# MINE DE LITHIUM BAIE-JAMES

## COMMENTAIRES SUR LES VERSIONS PROVISOIRES DU RAPPORT D'ÉVALUATION ENVIRONNEMENTALE ET DES CONDITIONS POTENTIELLES DU PROJET DU COMITÉ CONJOINT D'ÉVALUATION

NOVEMBRE 2022

PROJET N° : 201-12362-00  
DATE : NOVEMBRE 2022

**R-QC4-6 :**

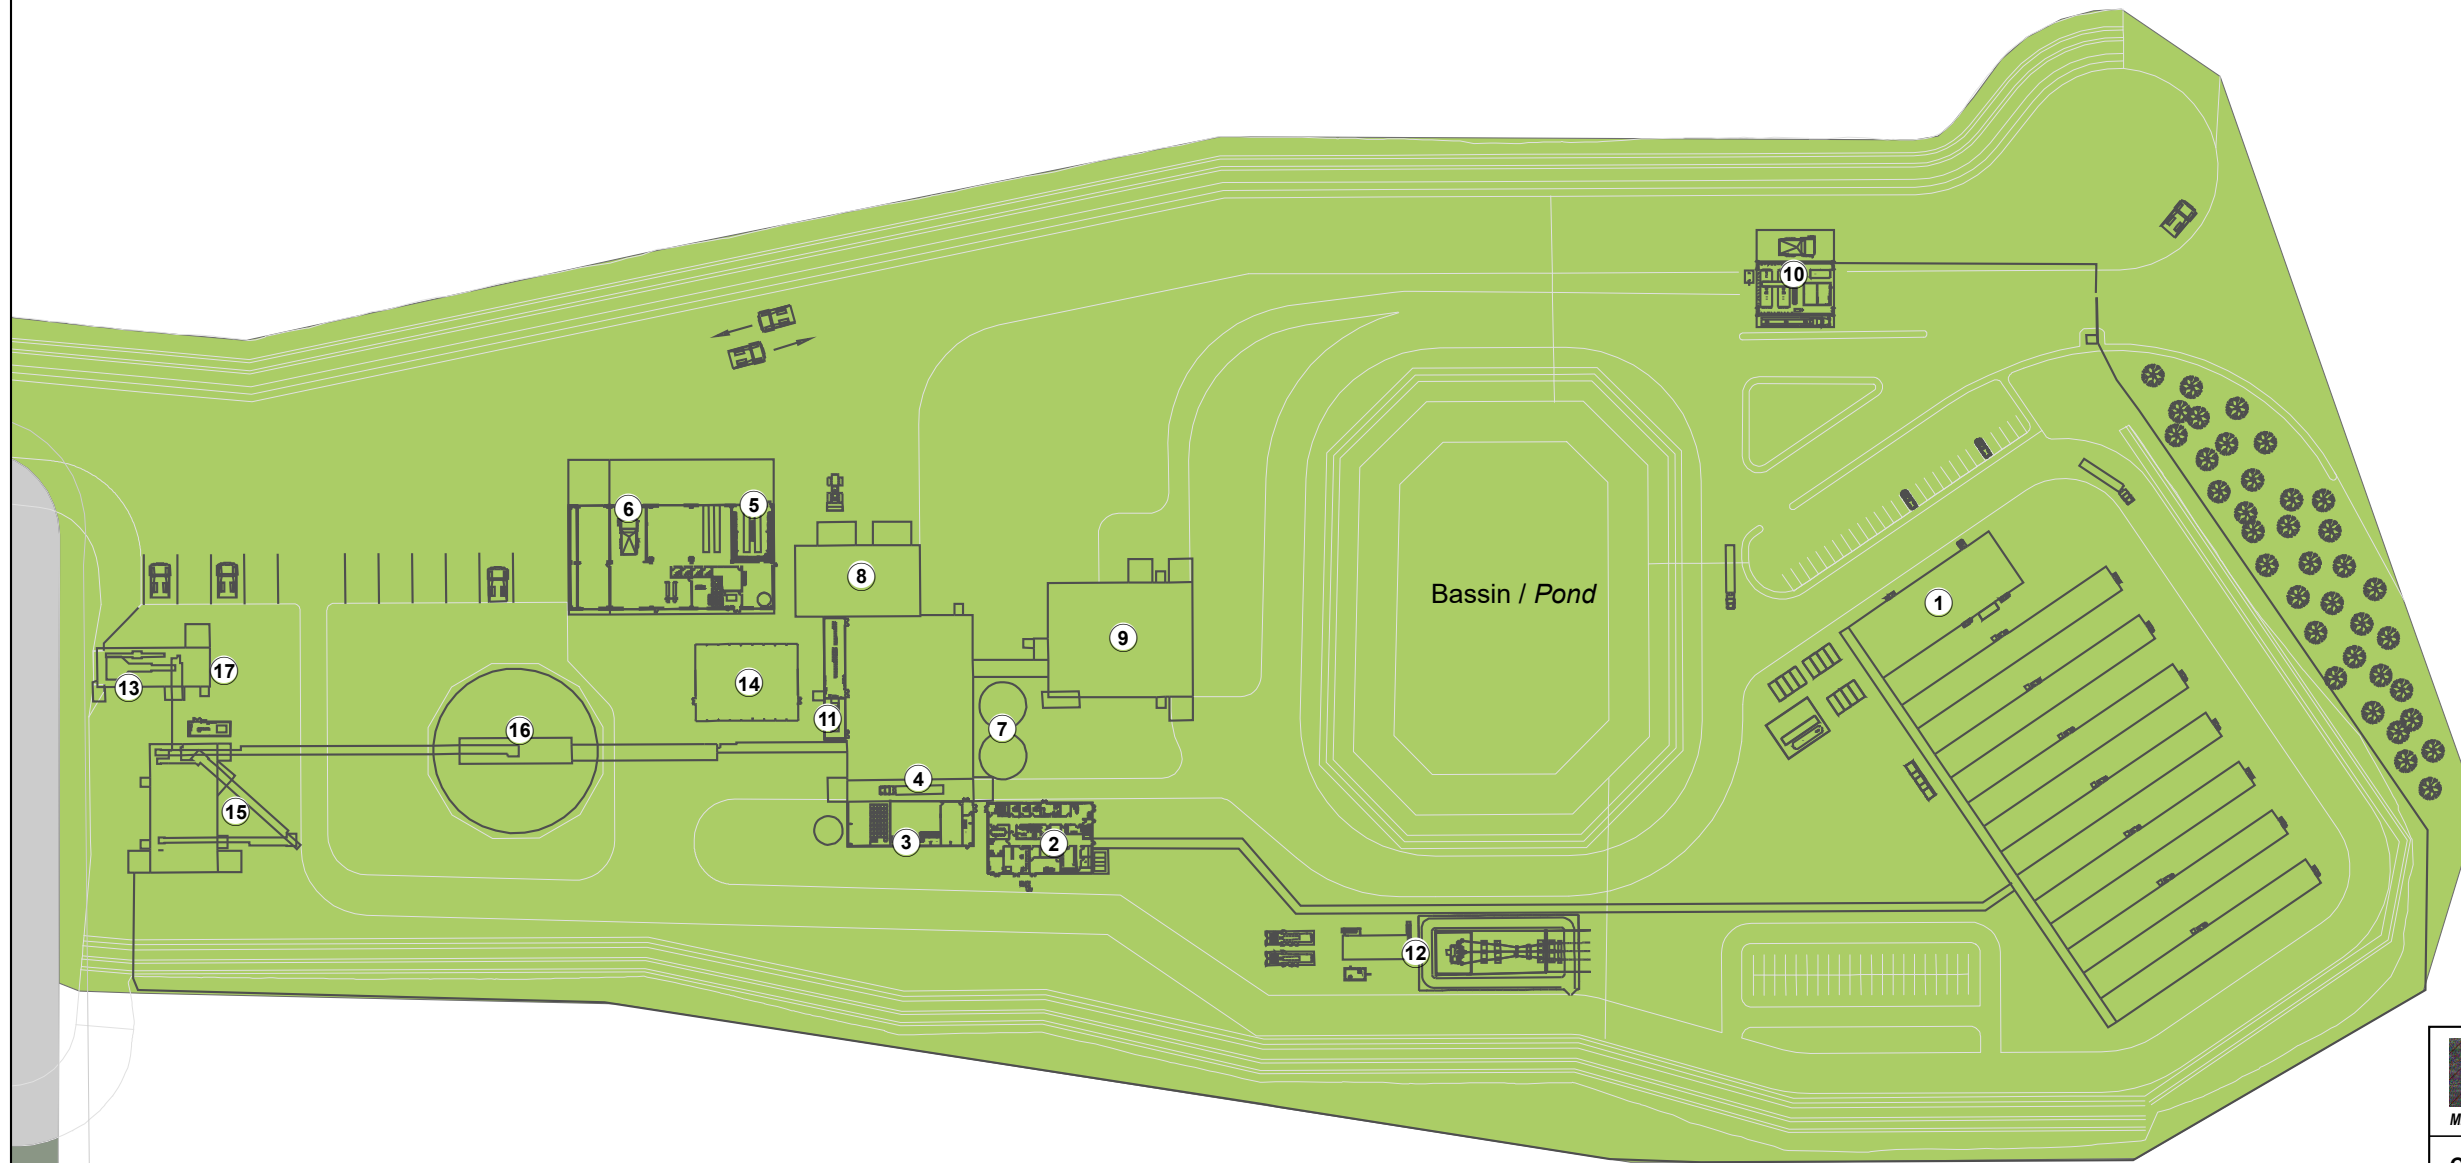
**La section 2.8 de la Directive 019 mentionne que « lorsque le minerai enrichi ou le concentré possèdent les mêmes caractéristiques que des résidus miniers lixiviables, acidogènes ou à risques élevés (voir annexe II), l'entreposage, le chargement et le déchargement de minerai enrichi ou de concentré doivent être effectués sous abri et sur une surface étanche et équipée d'un système de récupération des eaux de lixiviation. » Comme le minerai de traitement est considéré comme étant lixiviable, le promoteur doit indiquer comment il entend s'assurer du respect de la Directive 019 pour ce qui est de l'entreposage du minerai concentré à la sortie de l'usine de traitement sous abris.**

La Directive 019 est respectée puisque le concentré sera stocké dans un bâtiment. Sur la carte 4-2 de l'ÉIE (WSP, 2021), présentée plus bas, le bâtiment 9 est dédié au concentré. À l'intérieur de ce bâtiment, le concentré sera chargé directement dans les camions pour être transporté vers le centre de transfert de Matagami.

**Figure R-QC4-26-1** Courbe de distribution des facteurs “k” en fonction de la taille des particules

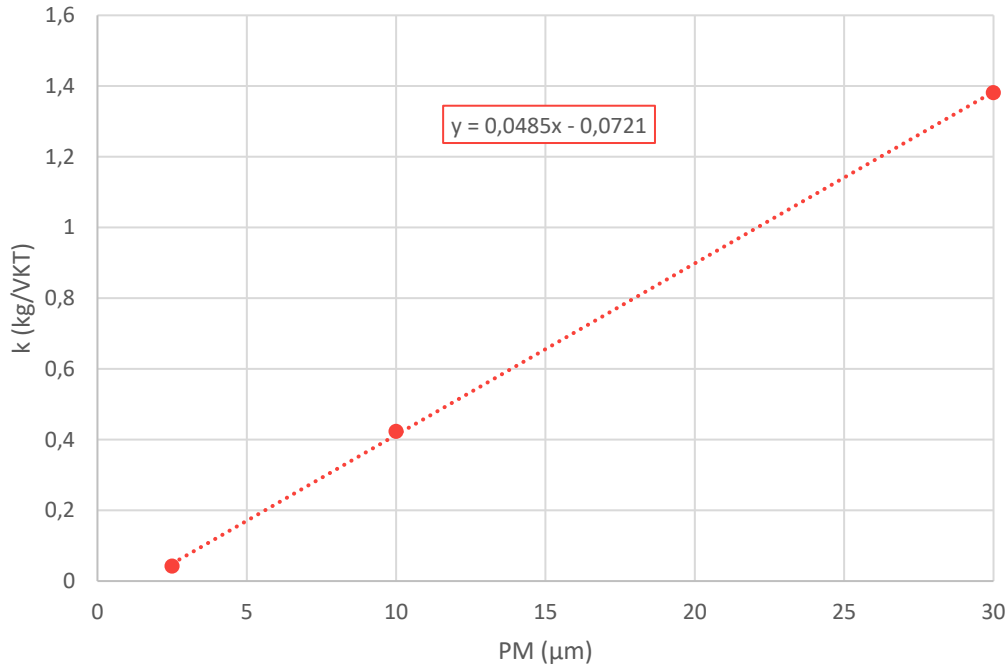
**QC4-26** À l'annexe C, le promoteur doit préciser comment le facteur « k » (kg/VKT) a été établi pour les PM4 à l'item « Haul Truck Fugitives ».

Les émissions fugitives de poussières PM<sub>4</sub> provenant des voies de transport non pavées ont été calculées en interpolant le facteur « k » (kg/VKT) à partir de la courbe de distribution granulométrique dérivée des valeurs du facteur « k » pour les PM<sub>2,5</sub>, PM<sub>10</sub> et TPM (US EPA AP-42, Chapitre 13.2.2 Routes non pavées), tel que décrit dans la réponse à la QC4-26.

## **R-QC4-59 :**

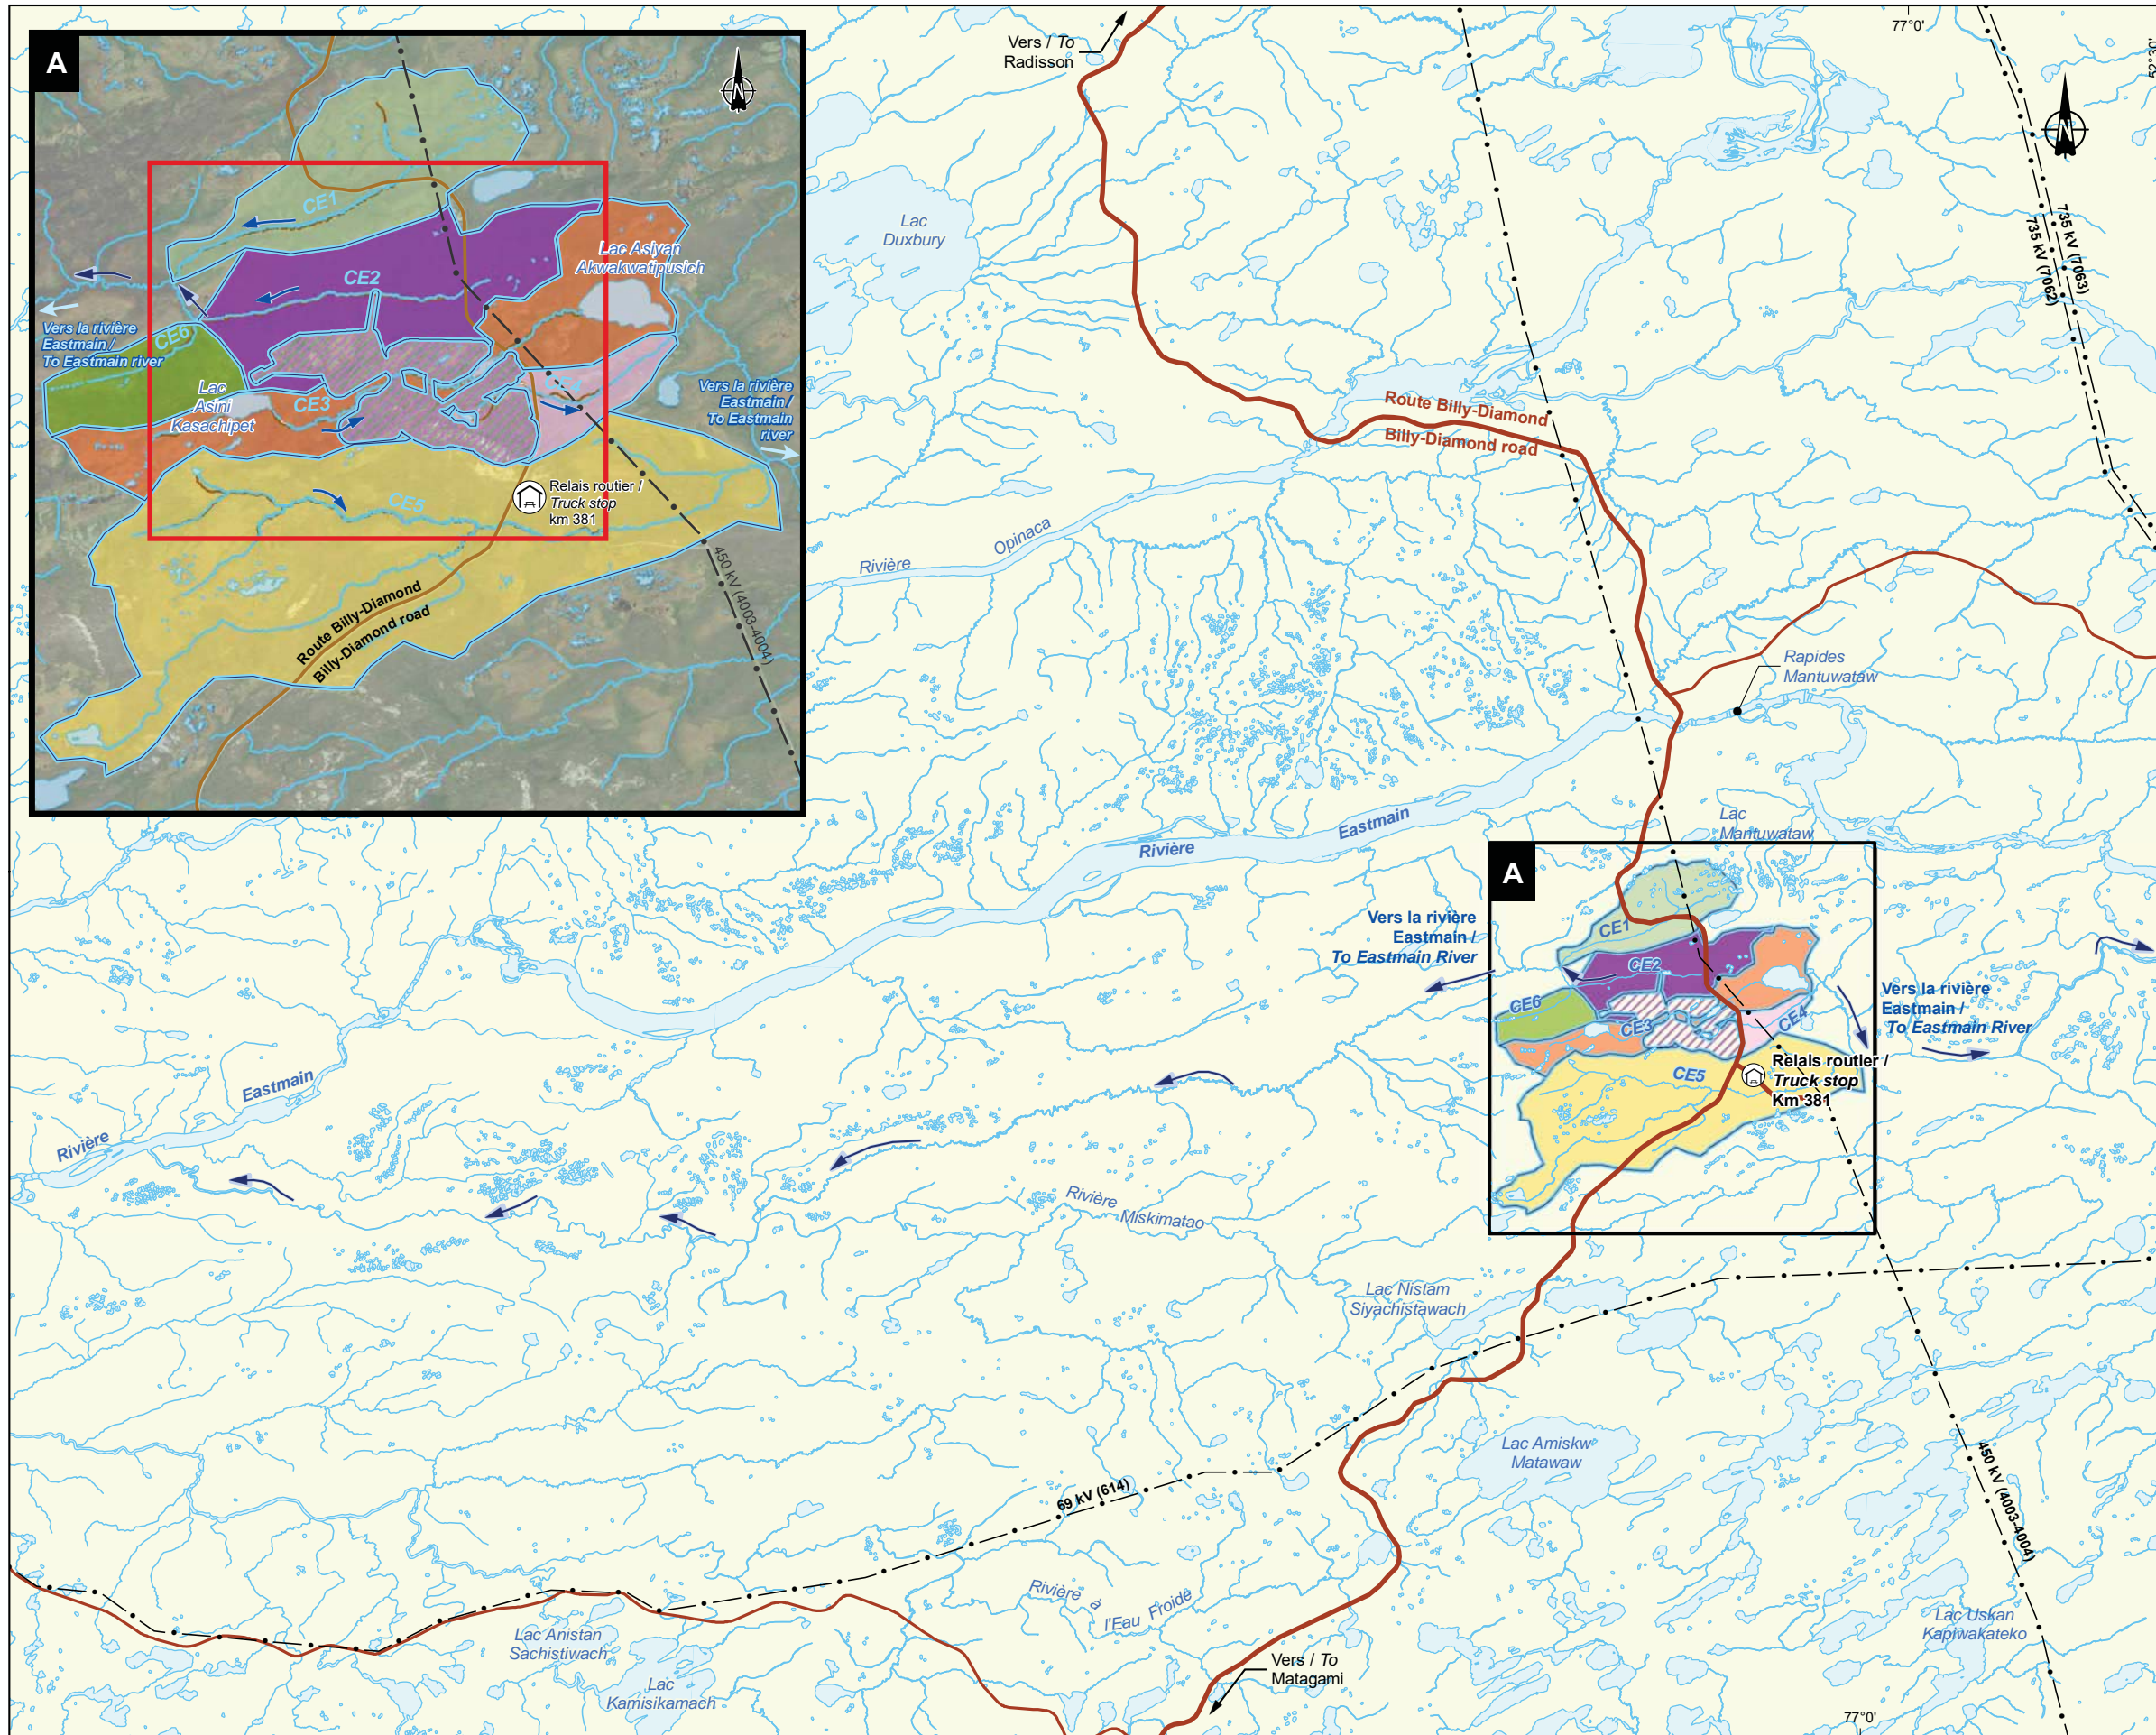
<b>QC4-59</b>	<b>Il est difficile d'évaluer l'étendue de l'impact du rejet de l'effluent minier dans le cours d'eau CE2. Le promoteur doit préparer une série de cartes qui situe le cours d'eau CE2 dans son bassin versant et indiquer le sens d'écoulement à partir de l'effluent minier jusqu'à la rivière Eastmain. De plus, le promoteur doit évaluer l'étendue de l'impact de l'effluent sur la qualité de l'eau de surface, sur la vie aquatique et sur l'hydrologie et l'indiquer aux cartes demandées précédemment.</b>
---------------	---

La carte R-QC4-59 présente les bassins versants lorsque la mine sera en opération (conditions projetées). À l'échelle représentée, il est possible d'y voir toute la portion aval du CE2 jusqu'à sa rencontre avec la rivière Eastmain. La distance entre le point de l'effluent et l'embranchement avec la rivière Eastmain est d'environ de 53 km. Les coordonnées du point de l'embranchement de CE2 et de la rivière Eastmain sont :
